**PROGRAMA VISITA ÀS ESCOLAS  
AVALIAÇÃO DA INFRAESTRUTURA  
ESCOLA ESTADUAL ANDRÉ AVELINO RIBEIRO  
MUNICÍPIO DE CUIABÁ - MT**

## PROGRAMA VISITA ÀS ESCOLAS RELATÓRIO DE LEVANTAMENTO

**Protocolo:** 336823/2017

**Objeto da fiscalização:** Avaliar a infraestrutura da Escola Estadual André Avelino Ribeiro - localizada em Cuiabá /MT.

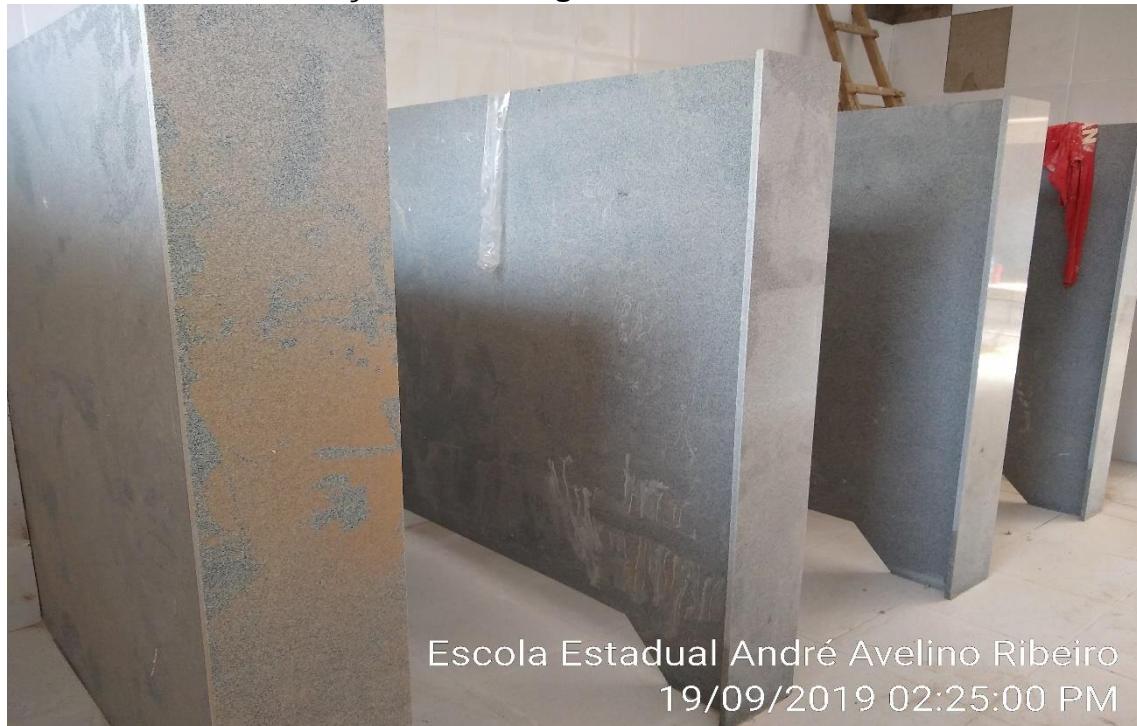
<b>Problemas identificados</b>	Pintura desgastada, goteiras e infiltrações, principalmente causada pela falta de tubulação da água do ar condicionado. Falta de pintura em toda área da unidade escolar.
<b>Providências a serem tomadas</b>	Demandada a ser atendida na reforma geral conforme previsto no PTA 2017.
<b>Prazo para implementação</b>	30.12.2018.
<b>Responsável</b>	Alan Rezende Porto, Karina França Garcia e Mayara Galvão.
<b>Status</b>	<b>Solução em andamento.</b>
<b>Análise da equipe técnica</b>	A escola foi pintada e os rebocos foram reparados, mas constatou-se que há janelas de salas de aula, onde a pintura está saindo, devido ao reboco não ter sido reparado adequadamente para receber a pintura. Nos ares condicionados foram colocados mangueirinhas para evitar infiltrações nas paredes, mas mesmo com as mangueirinhas, a água continua pingando na parede, causando infiltrações, principalmente nos anexos menos visíveis, menos utilizados.

**Parede da parte externa sendo danificada pela goteira do ar condicionado.**

**Parede externa das salas de aula danificadas pelo gotejamento de água do ar condicionado.**

**Parede externa das salas de aula danificadas pelo gotejamento de água do ar condicionado.**

**Teto da cozinha nova.**

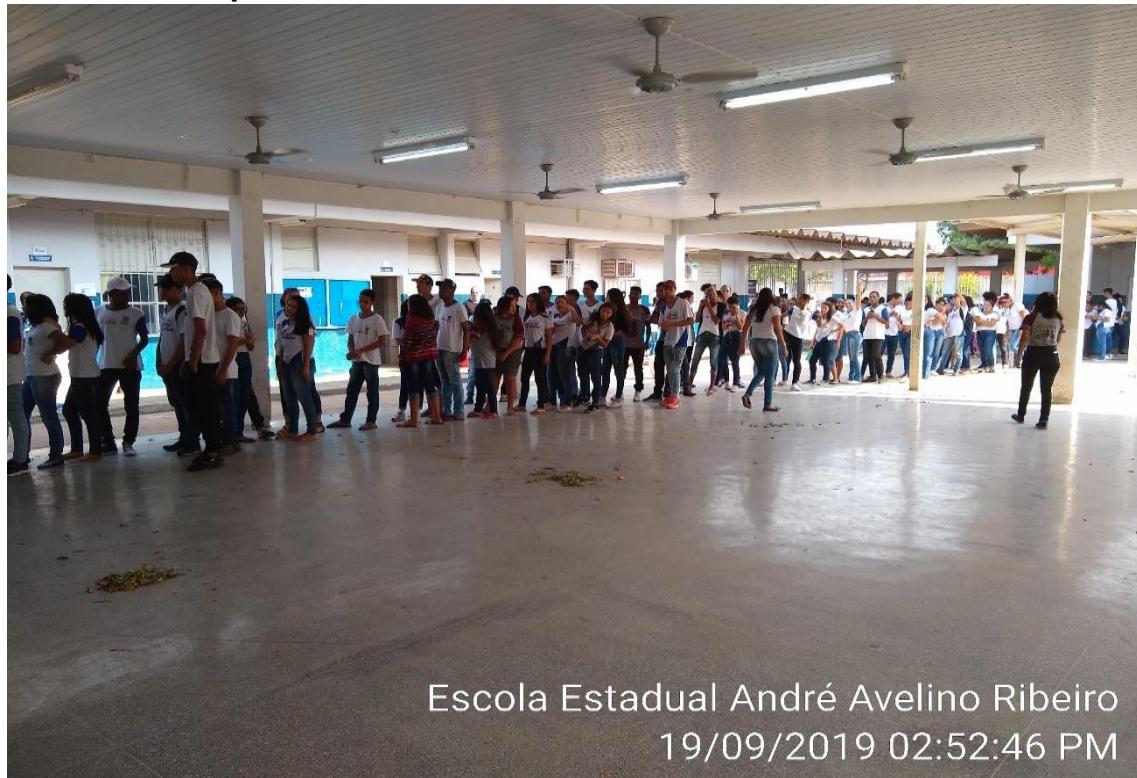
<b>Problemas identificados</b>	Cozinha e refeitório atual, inadequados, mal ventilados e espaço físico não comporta a quantidade de alunos para realizar a merenda, entretanto constata-se uma obra que deveria ser de adequação do refeitório e cozinha, porém, encontra-se paralisada por muito a concluir. Espaços insalubres e inadequados para armazenamento, preparação e realização da merenda dos alunos. Obra paralisada e inacabada, há mais de um ano, referente a construção de um novo refeitório, cozinha e despensas, não entregue para uso.
<b>Providências a serem tomadas</b>	Demandada a ser atendida na reforma geral conforme previsto no PTA 2017.
<b>Prazo para implementação</b>	30.12.2018.
<b>Responsável</b>	Alan Rezende Porto, Karina França Garcia e Mayara Galvão.
<b>Status</b>	<b>Não solucionado.</b>
<b>Análise da equipe técnica</b>	A visita na escola em 19.09.2019, demonstrou que foram demolidas a cozinha, a despensa, os banheiros e o refeitório, ficando a escola desprovida de todos eles. Até a presente data, 19.09.2019,

permanece a construção sem conclusão. Portanto, não foi entregue a obra para a escola que está sob a responsabilidade da SEDUC. No refeitório há um canto em que eles acomodam o material referente a merenda, mas ainda não foi entregue a despensa; assim como o refeitório e a cozinha. Como já foi dito, foram liberados parcialmente a cozinha e o refeitório. Reafirmando que a cozinha não está concluída, não é elaborada a merenda, apenas biscoitos, leite e sucos são servidos, a comida não é feita. Devido ao reduzido número de funcionários: 03 fornecem a merenda, sendo 01 de apoio e dois para servir a merenda para 600 alunos em cada turno: vespertino e matutino, formando uma fila enorme de alunos. A merenda é servida de uma forma precária, onde frutas e biscoitos são disponibilizados diretamente nas mãos dos alunos.
